**SOCIETA' AGRICOLA AGRARIA ERICA S.R.L.**

**OGGETTO: PROCEDIMENTO UNICO DI VIA PER IL RILASCIO DEL PROVVEDIMENTO AUTORIZZATORIO UNICO REGIONALE (PAUR), COMPRENSIVO DI VALUTAZIONE DI IMPATTO AMBIENTALE (VIA), AUTORIZZAZIONE INTEGRATA AMBIENTALE (AIA) AI SENSI DEL D.LGS. N. 152/2006, DELLA L.R. N. 4/2018 E DELLA L.R. N. 21/2004 RELATIVO AL PROGETTO “AMPLIAMENTO DI UN ALLEVAMENTO AVICOLO ESISTENTE”, LOCALIZZATO NEL COMUNE DI ALFONSINE (RA) – PROPOSTO DA SOCIETÀ AGRICOLA AGRARIA ERICA S.R.L. (FASC. RER N. 1317/4/2025)**

**INTEGRAZIONI IN RISPOSTA A RICHIESTA PROT. 09/06/2025.0102853.U**

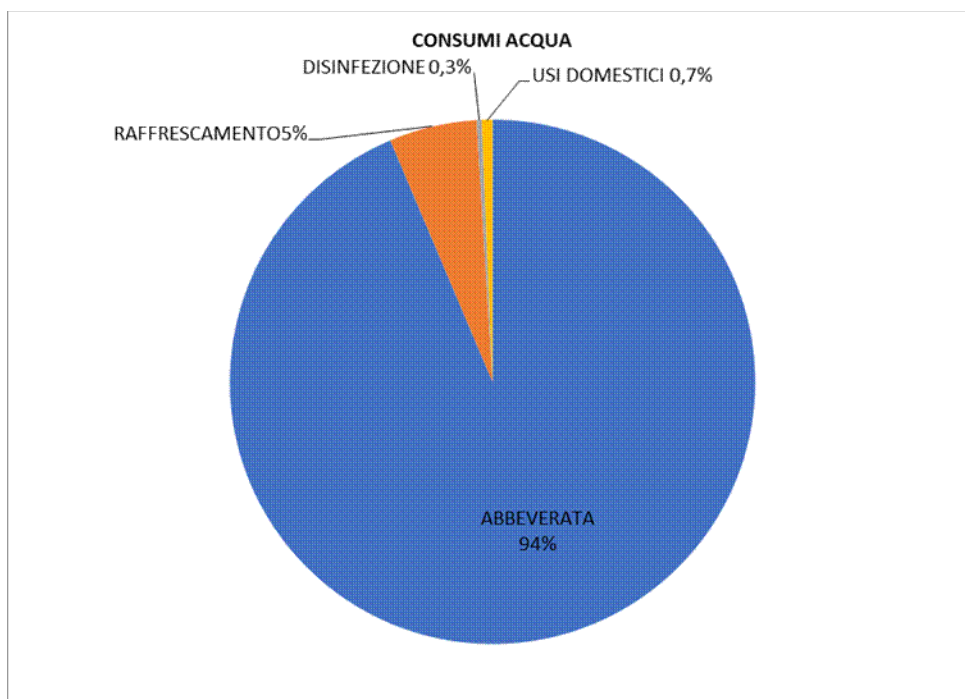
13. **Consumi idrici.** Rivedere la stima dei consumi idrici considerando il corretto n. degli addetti previsti nello stato di progetto.

Si rivede la stima dei consumi idrici per usi domestici, correggendo quanto riportato al paragrafo 2.6.1.4 della relazione di AIA

$$\text{Cacqua}_{\text{civile}} \text{ 80 litri} \times 295 \text{ giorni} \times 10 \text{ addetti} = 236000 \text{ litri} = 236 \text{ m}^3$$

L'aumento di tale voce di consumo non è significativo rispetto ai consumi globali dell'allevamento.
